Projekt „ ÚSTÍ NAD ORLICÍ – KANALIZACE A ČOV “

Změnový list č.

ZL č.1B-16

Stavební objekt (provozní soubor): SO 1.57 - dmýchárna

ŘEZ B-B, M 1:50

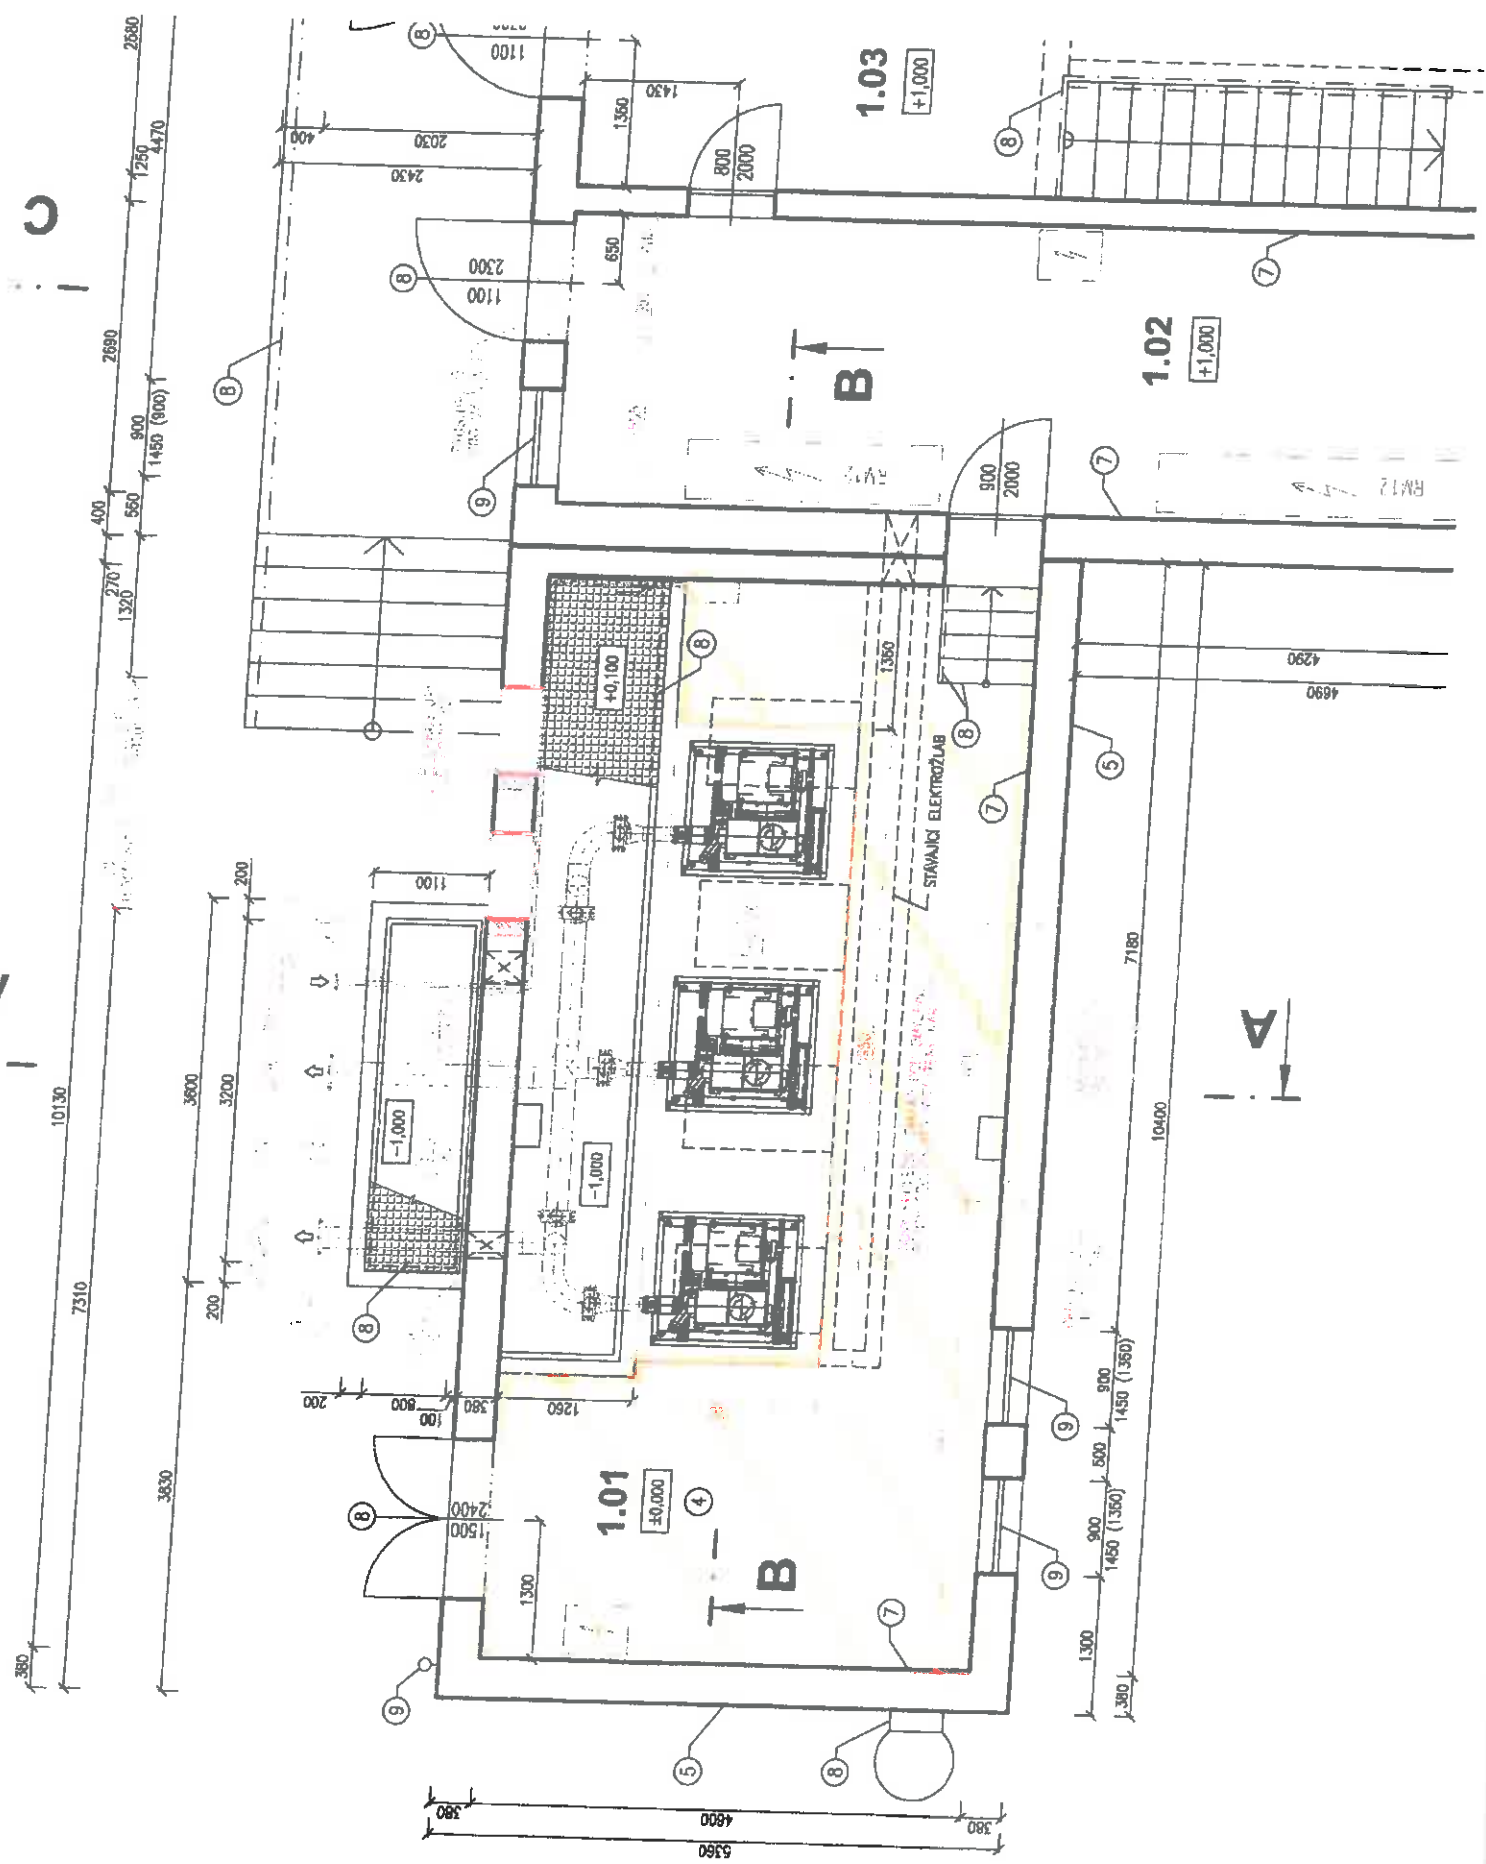
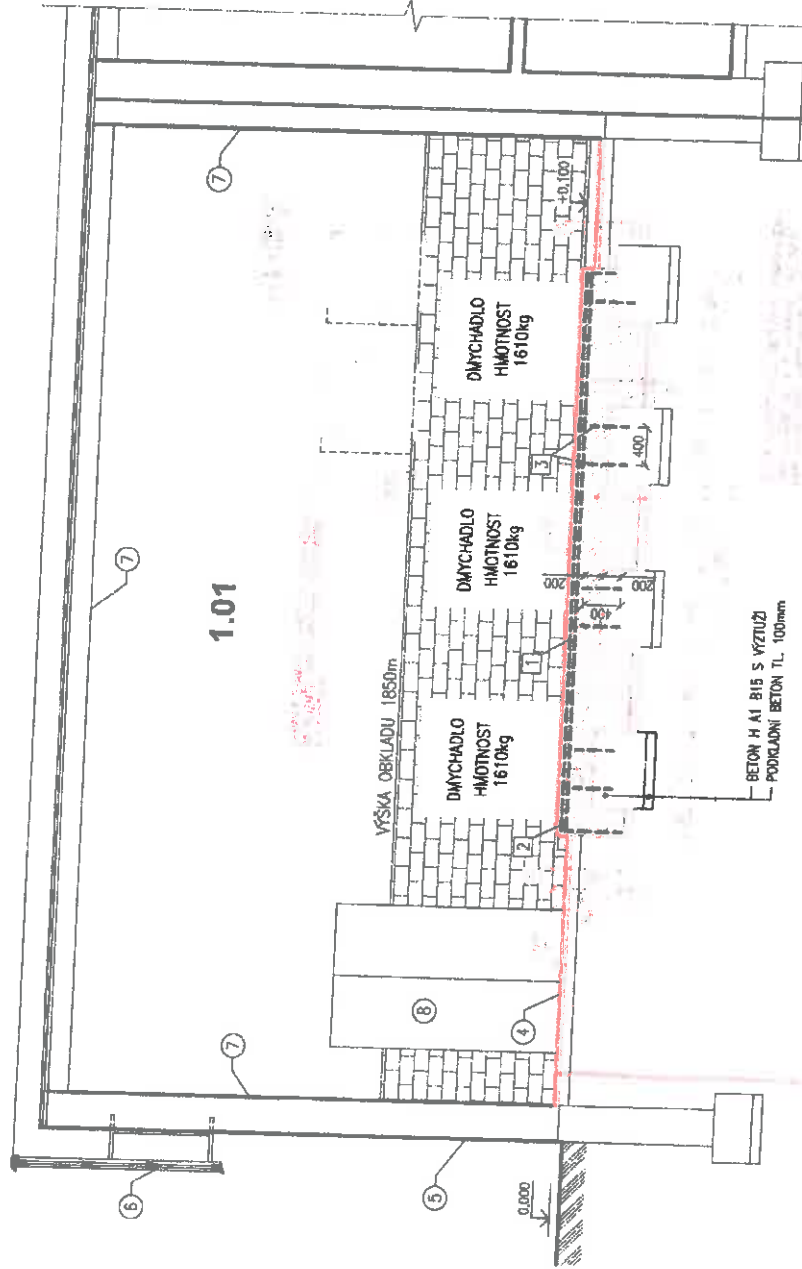
Při bourání stávající dlažby, bylo zjištěno, že lokální degradace podkladních vrstev je natolik rozsáhlá, že není možné jejich využití. Na některých místech naopak bylo spojení celé konstrukce takové, že nebylo možné jejich oddělení bez porušení stávající hydroizolace. Proto bylo rozhodnuto, že je nutné provést novou skladbu podlahy včetně nové hydroizolační vrstvy.

- ODBOUVÁNÍ PODKLADNÍ VESTNÝ POD DÍK 2.000
- LEŽNÁ STŘEDNÍ: LINDABEOLIZOLACE
- BET. PARAL. L. L. L.
- L. L. L. L. L.

V rámci stavebních úprav na objektu dmychárny bylo projektem uvažováno s nutností vybourání dlažby včetně lepicí vrstvy až na úroveň soudržného betonového podkladu. Při provádění prací bylo zjištěno, že jsou konstrukce podkladních vrstev degradovány v takové míře, že není možné provést odstranění dlažby, aniž by nedošlo k porušení první betonové vrstvy a pod ní ležící hydroizolace. Na základě těchto zjištění bylo nezbytné provést kompletní odstranění dlažby i s podkladními vrstvami a hydroizolací. Podlahy budou posléze provedeny v identické skladbě – hydroizolace, výplňový beton, lepená dlažba.
